Projectbureau Zeeweringen

PROR-M-07002

Overzicht golfrandvoorwaarden Anna
Jacobapolder/Veerhaven

Figuur 1: aangepaste ligging dijkvakken 130b t/m 131b

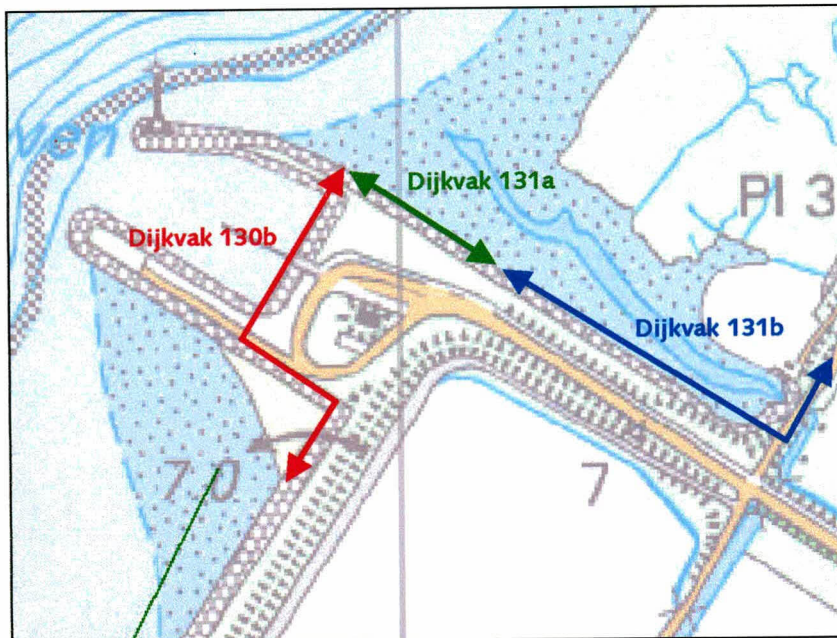
- Aanpassing van de ligging van de dijkvakken 130b t/m 131b (buitenom het havenplateau) en de grenzen van de dijkvakken 130a t/m 132 door verandering van uitgangspunten tijdens het ontwerpproces. Door de gewijzigde uitgangspunten dienden de eerder afgegeven golfrandvoorwaarden te worden herzien. De wijzigingen zijn beschreven in memo PZDT-M-06471_kem.

* Nieuwe Y-coördinaat is recent doorgegeven door de ontwerper en wijkt af van de opgenomen coördinaat in het detailadvies 2007.02.51.
